## Révision allégée n°1

**Note à l'attention du public**

# Plan Local d'Urbanisme de MELOISEY

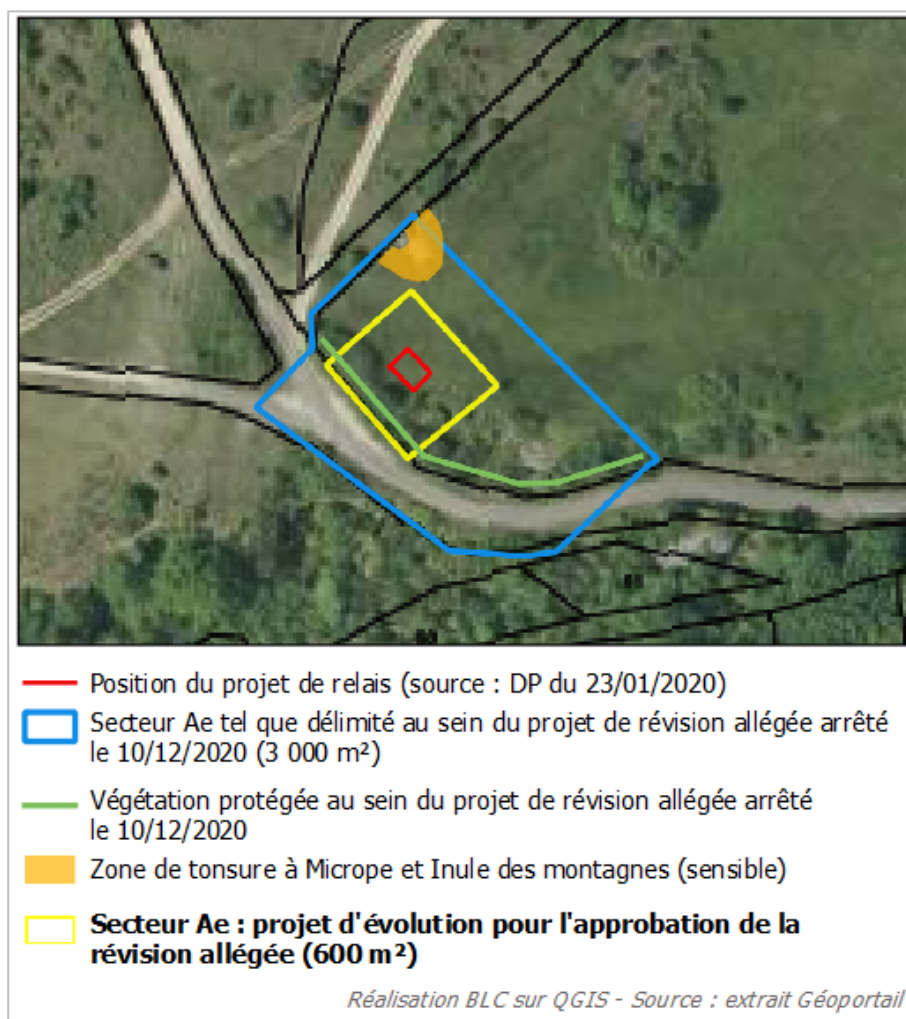
- **Réduire la surface de la zone « Ae » créée dans le cadre de la procédure, et limiter l'emprise au sol**

La délimitation de la zone « Ae » sur la parcelle ZB4 est revue pour :

- éviter la zone de tonte, sensible, près des abreuvoirs à chevaux ;
- conserver une largeur suffisante autour de l'emprise du projet, dans le cas d'une légère évolution de sa position (8 mètres entre l'emprise et les limites Nord-Ouest et Nord-Est du secteur Ae, 10 mètres entre l'emprise et les limites Sud-Ouest et Sud-Est, sachant que la végétation en bordure est préservée et qu'un recul de 10 m depuis la limite d'emprise publique est inscrite au règlement) ;
- exclure la voie (chemin rural n°7).

**La zone Ae redélimitée totalise 600 m<sup>2</sup> environ.**

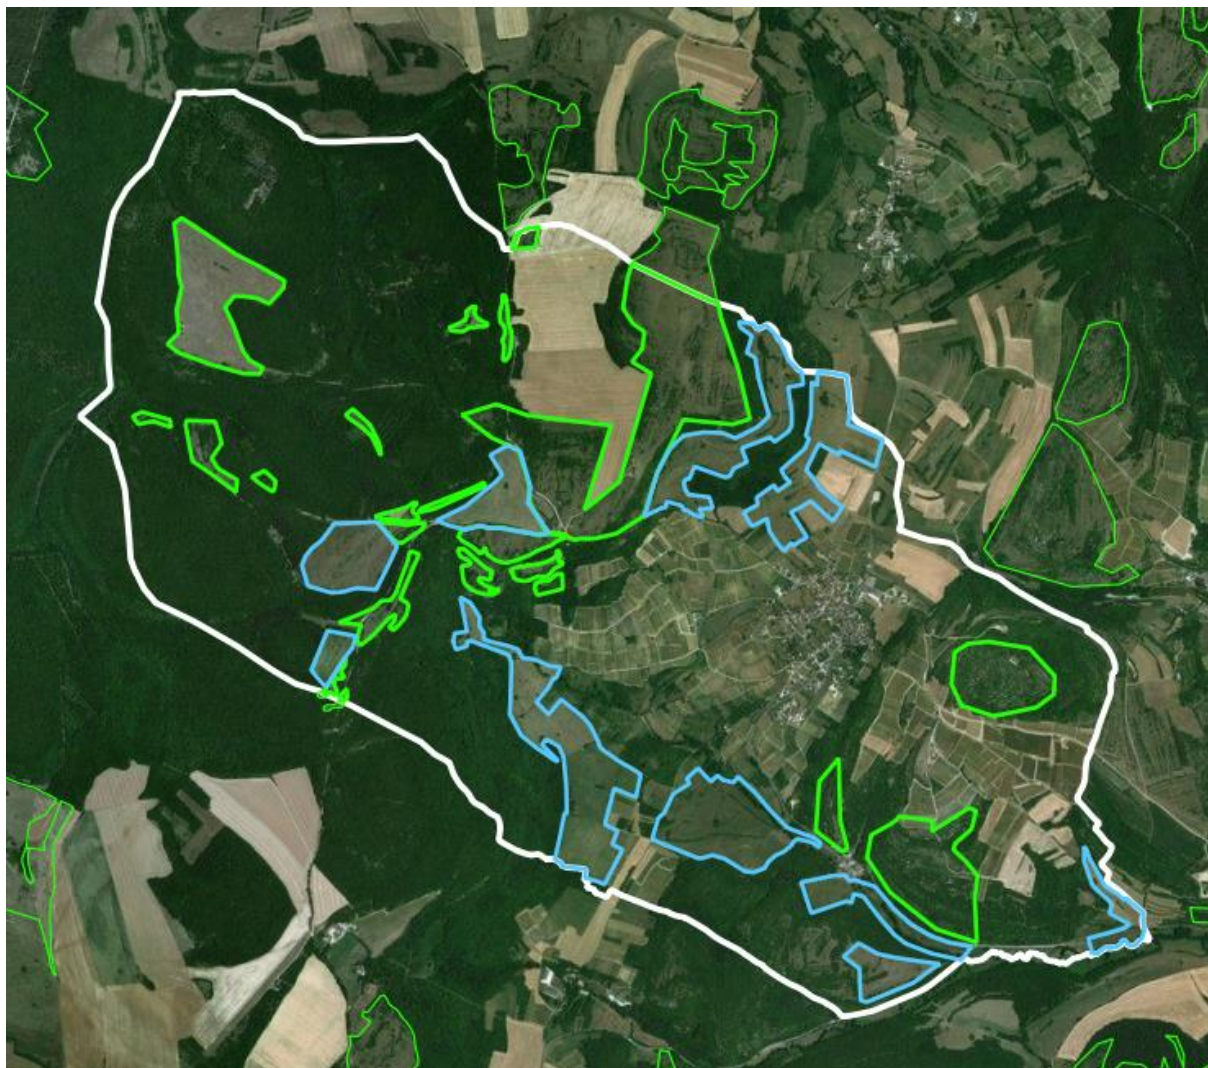
*« Le dispositif de suivi du PLU en vigueur, qui vise la préservation de la trame verte et la « vérification que ce qui est protégé existe toujours », est néanmoins complété par une mesure favorable visant l'entretien des surfaces herbacées (pelouses, prairies) par le Conservatoire des Espaces Naturels (CEN) et par la CABCS, de façon à lutter contre l'enfrichement des sites naturels. La MRAE recommande de préciser la superficie et la localisation des parcelles concernées par cette mesure d'accompagnement et de suivi, ainsi que son coût. »*

Ces surfaces herbacées sont cartographiées pages 54-55 du rapport.

Elles sont reprises, précisées et complétées sur la carte suivante, avec des observations de terrain et le Registre Parcellaire Graphique de 2019 (visualisable sur le Géoportail).

Elles représentent un total de 273 ha environ à Meloisey, soit plus de 22% de la superficie communale.
